2024年12月

シンポ株式会社
代表取締役社長 安藤紀彦

上引きフードSVRご使用にあたっての重要なお願い

■発生した不具合■

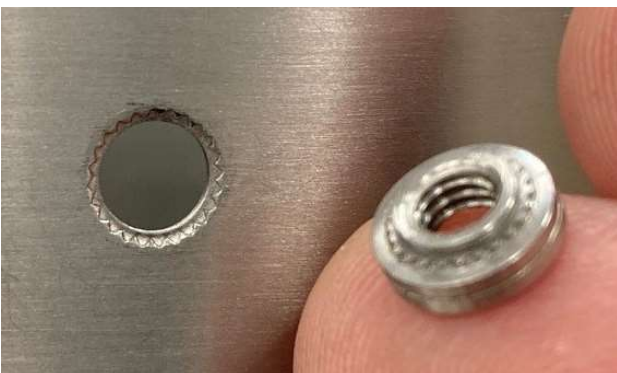
さて、お客様にご愛用頂いております上引きフードSVRにおきまして、一部部品（ナット）が外れる事例が3件（販売台数の0.1%）発生致しました。

うち一件は営業時間外の清掃作業中にナット外れによりフィルタボックスが落下致しました。（幸い従業員様にケガ等はありませんでした）

調査の結果、当該箇所の固定方法強化、且つ落下を防止する機構への設計変更が必要であるとの結論に至りました。

フィルタボックス

ローレットネジを締めつける
ナットは上下2箇所ついています

ナット外れ (累計3件)

つきましては、店舗へ訪問させて頂き現在ご使用中のSVRについて全台無償にて落下対策（固定カバーの取付等）を実施させて頂きます。現在、設計の見直しおよび対策部品の製作準備に入っておりますが、訪問までに暫くお時間を頂戴することとなります。訪問日程につきましては改めてご連絡申し上げます。

■■■お客様へのお願い■■■

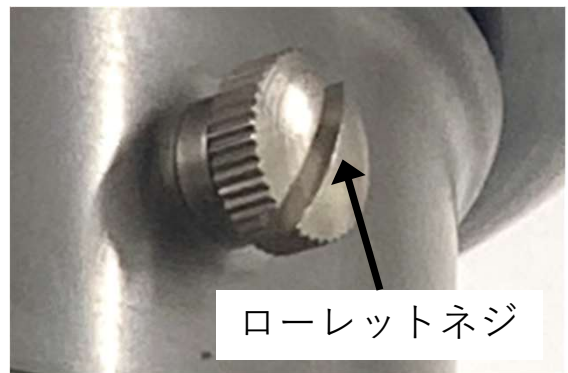
お願い①

ナットが1箇所でも
外れた場合は、
上引きフードは使用せず

すぐに弊社までご連絡下さい

NG

お願い②

ローレットネジは
上下とも必ず緩みがないよう
取りつけて使用してください

OK

ローレットネジ
